# INFORME DE RESULTATS

*fase d'informació i participació pública*

**AJUNTAMENT DE VALÈNCIA**  
REGIDORIA DE PARTICIPACIÓ CIUTADANA  
I ACCIÓ VEÏNAL

L'any 2022 i inicis de 2023 es desenvolupa el present concurs internacional d'idees del Parc de Desembocadura del vell llit del Túria que pretén seleccionar la millor idea per a l'elaboració d'un projecte de reurbanització d'aquesta zona.

### 1. Ombra, riu i conuiu

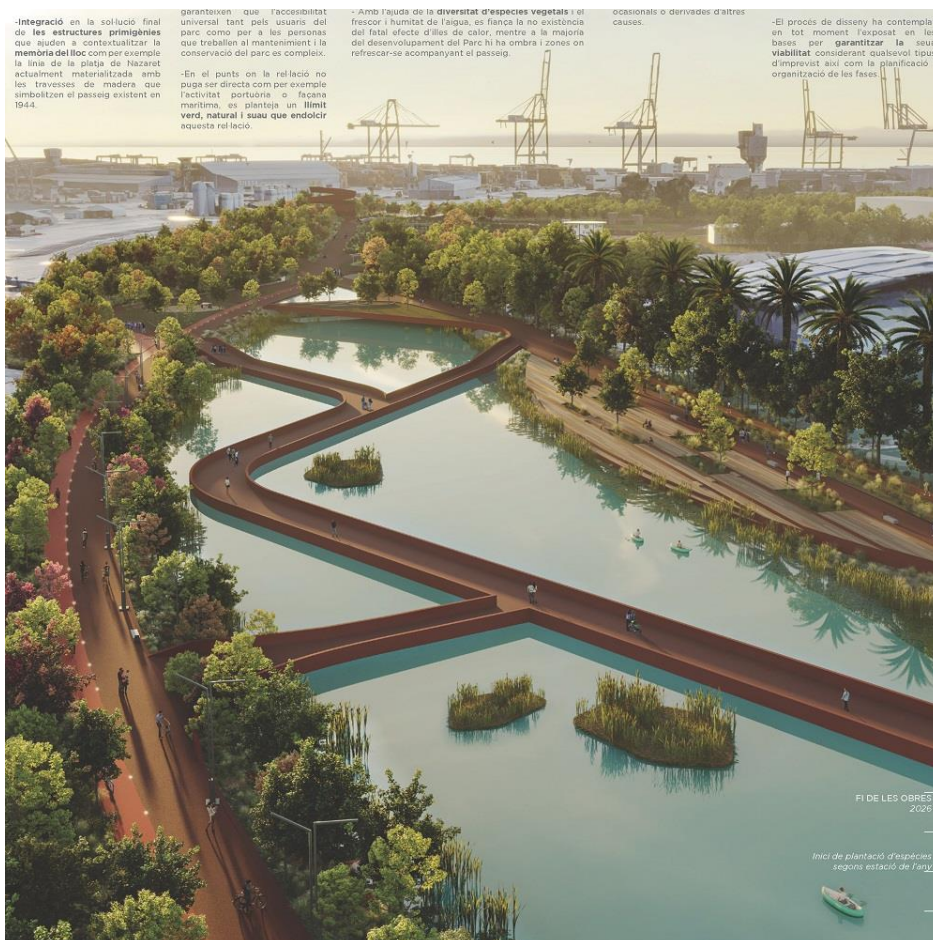
D'altra banda, **on hi hauria un cert marge de millora seria en els criteris** *"posar en valor la identitat del riu Túria i connectar-lo adequadament amb la façana marítima i amb la resta de la ciutat"*, així com a *"articular de forma adequada les necessitats del veïnat dels barris adjacents amb les expectatives d'un projecte urbà amb escala de ciutat"*. En aquest sentit es recullen les següents valoracions:

- *"La idea es buena, pero excluye de la visión de futuro de la ciudad a las zonas perjudicadas por el no soterramiento de las vías de Serrería. Si se quiere conectar el río con la fachada marítima, por qué no se incluye también en esa conexión a barrios de futuros como Moreras que se quedan apartados por no priorizar el soterramiento?"*

- *"Al no proponer una conexión con los barrios adyacentes, este aspecto de encuentro y convivencia no se podrá propiciar".*
- *"No hay unas conexiones norte-sur entre barrios con pasarelas peatonales de mayor carácter. La zona sur está más trabajada que la norte y sería interesante ver cómo se conecta con Cantarranas y la La Marina de València".*

- *“Creo que para que realmente conecte con la fachada marítima y tenga una identidad real de río, debe conectar de verdad, desembocando la lámina de agua en el mar, tal y como ocurriría si fuera un río”.*

- *“No queda claro cómo se resuelve la conexión entre la calle que viene desde el Oceanográfico con la calle Moreras, en lo referente al tema del soterramiento de las vías, que en un proyecto así debería ser fundamental para que realmente el barrio de Moreras y Nazaret queden conectados y con continuidad al resto de la ciudad, a diferencia de lo que ocurre actualmente con la conexión en paso elevado que existe. Tampoco se prolonga la alameda hacia el puerto, para conectar de igual manera los barrios de la otra margen del río con continuidad lógica, haciendo que estos barrios tanto en una margen como en la otra permanezcan con barreras sin integrarse del todo en la ciudad. Con esto se falla en lo que debería ser uno de los objetivos del proyecto”.*

- *“La zona de parque final parece carecer de sombras, al menos según las infografías presentadas, lo cual restringirá seriamente su uso durante gran parte del año por el exceso de calor. Sería recomendable añadir estructuras que den sombra para poder garantizar su uso adecuado, si estas no se encuentran previstas”.*

- *“En general, sería interesante añadir sombreado por todo el parque, aunque sea de manera temporal, hasta que el arbolado a plantar tenga un porte suficiente para poder proporcionar dicha sombra de manera efectiva. Sería recomendable sustituir la alineación de palmeras que se muestra en el tramo final del margen derecho por otras especies que proporcionen más sombra, para posibilitar el uso público durante el día en los meses de más calor.”*

- *“La propuesta que realiza de ecosistema circular es muy convencional y no propone claramente soluciones eficaces para el manejo de los recursos”.*
- *“Esta es la propuesta más convencional de todas. Parece realizada en otro momento en donde se ignoran problemáticas contemporáneas de la ciudad como la unión y conectividad, el cambio climático, la convivencia social, la identidad y la puesta en valor del paisaje local, entre otros”.*

- *“En Valencia sabemos muy bien los problemas que acarrea el agua estancada, solo espero que tengan esto en cuenta”.*
